国立研究開発法人
日本原子力研究開発機構
高速増殖原型炉もんじゅ
所長 安部 智

「高速増殖原型炉もんじゅ原子力事業者防災業務計画」の
読み替えについて（連絡）

平成29年12月22日付けで提出しました「国立研究開発法人日本原子力研究開発機構 高速増殖原型炉もんじゅ原子力事業者防災業務計画」につきまして、平成30年4月1日付け組織名称変更、人事異動等に伴い、同日から読み替えが必要となりました。

読み替え前（平成 29 年 12 月 22 日修正版）	読み替え後（平成 30 年 4 月 1 日以降適用）	理 由
高速増殖原型炉もんじゅ 原子力事業者防災業務計画 平成 2 9 年 1 2 月 国立研究開発法人日本原子力研究開発機構 高速増殖原型炉もんじゅ	高速増殖原型炉もんじゅ 原子力事業者防災業務計画 平成 2 9 年 1 2 月 国立研究開発法人日本原子力研究開発機構 高速増殖原型炉もんじゅ

別図 2－2－2 敦賀対策本部の組織

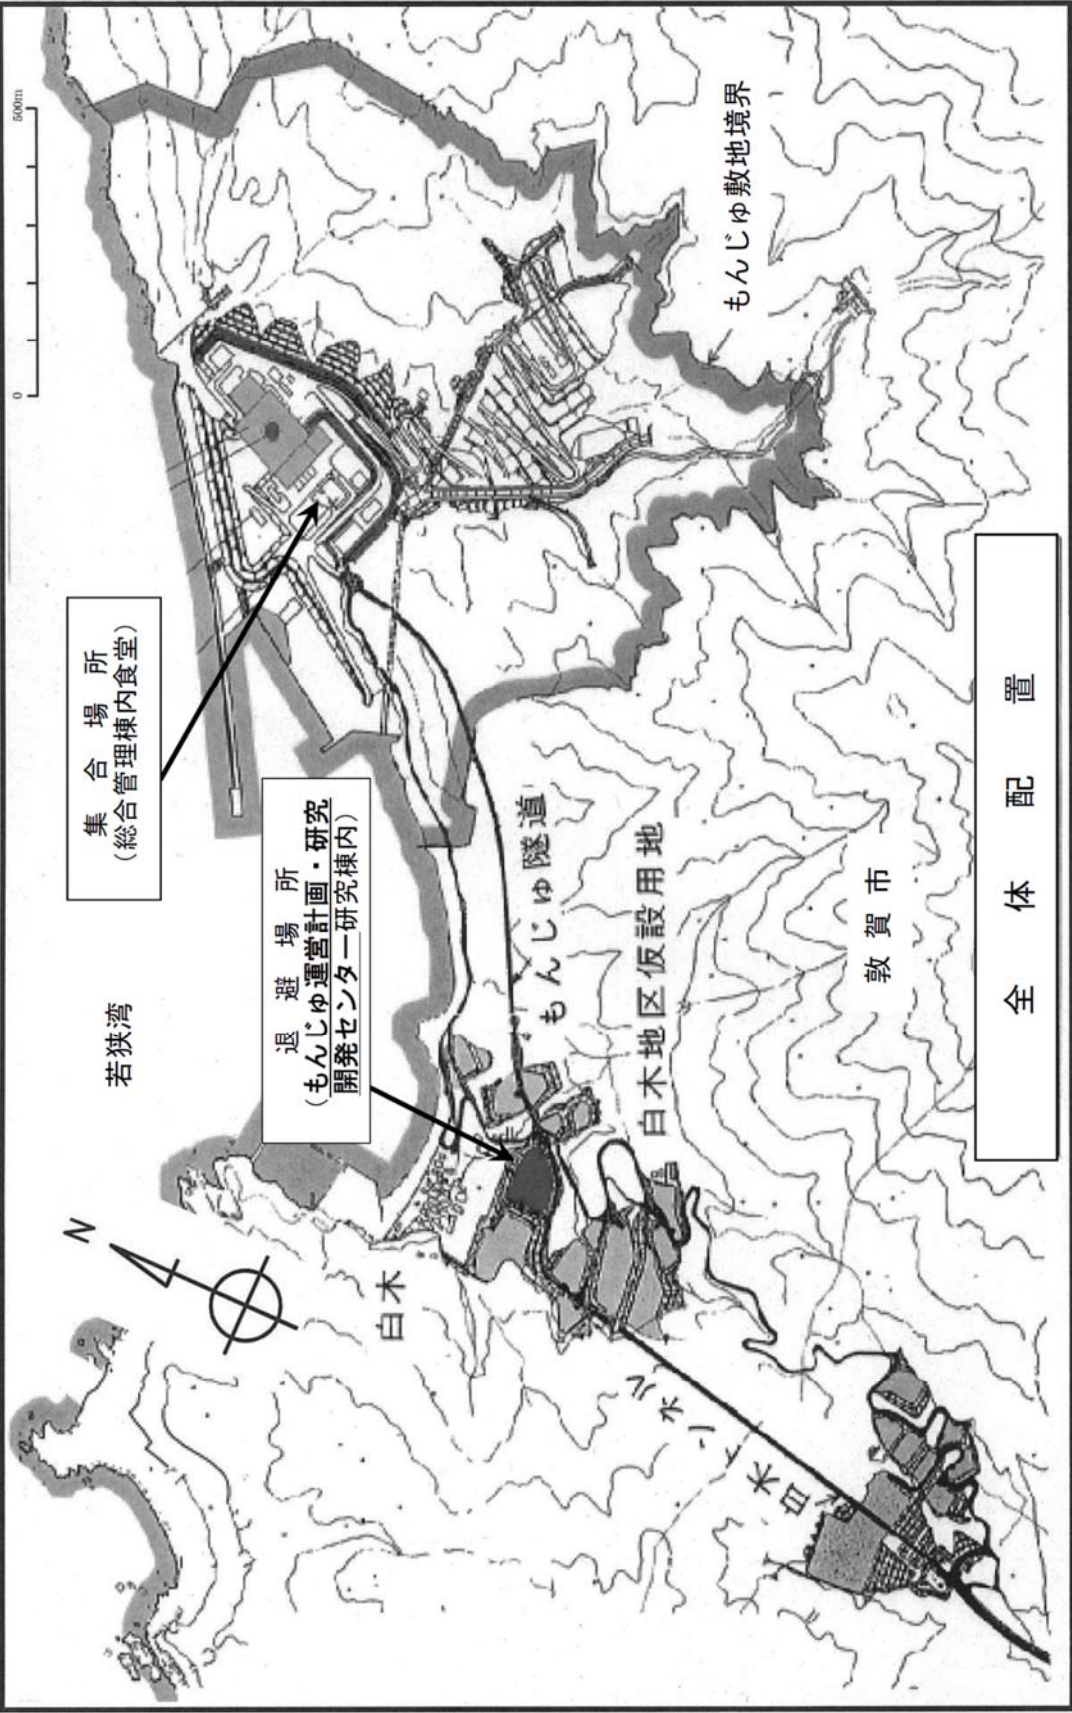
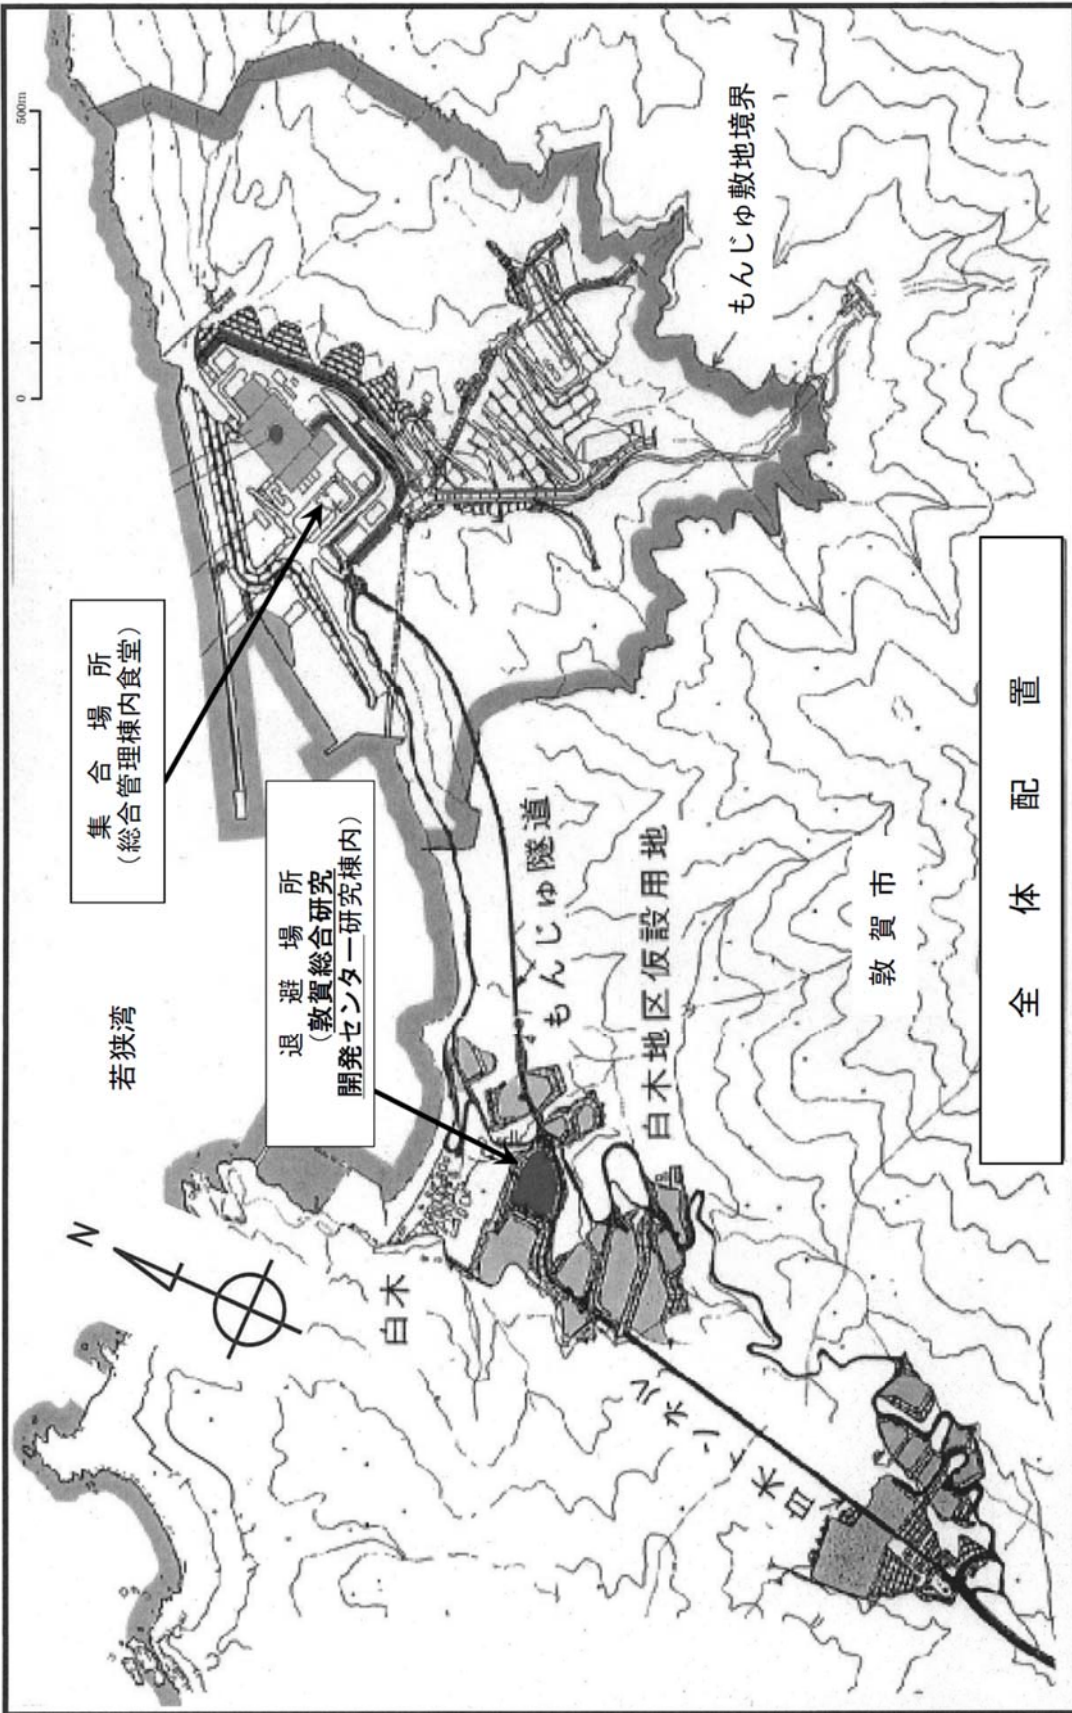
組織名称変更
